Dotyczy: **Postępowanie o udzielenie zamówienia publicznego pn. „Program Centrum – etap II – budowa trasy tramwajowej wraz z uspokojeniem ruchu samochodowego w ul. Ratajczaka” – Zakres 3” postępowanie numer PIM/01/22/ZP5/2021-231.**

**Pyt. nr 8 (cd) z dnia 15 lutego 2022 r.:**

**CD – UZUPEŁNIENIA CZĘŚCI BRAKUJĄCYCH ODPOWIEDZI**

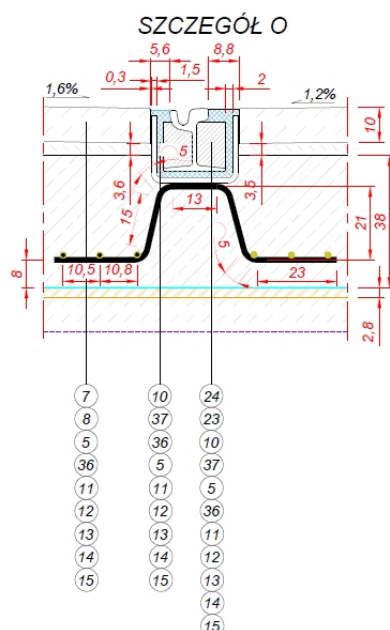
179. Dotyczy Sygnalizacji świetlnej i ITS. W załączonej dokumentacji przetargowej brak schematów kabli realizujących transmisję danych. Prosimy o uzupełnienie dokumentacji.

**Odp. Sterownik jest podłączony do szafy teletechnicznej (WZKiB) przy budynku Izby Rzemieśniczej - nie przewiduje się zmian w tym zakresie.**

**Uzupełniono na załączonym schemacie sterownika.**
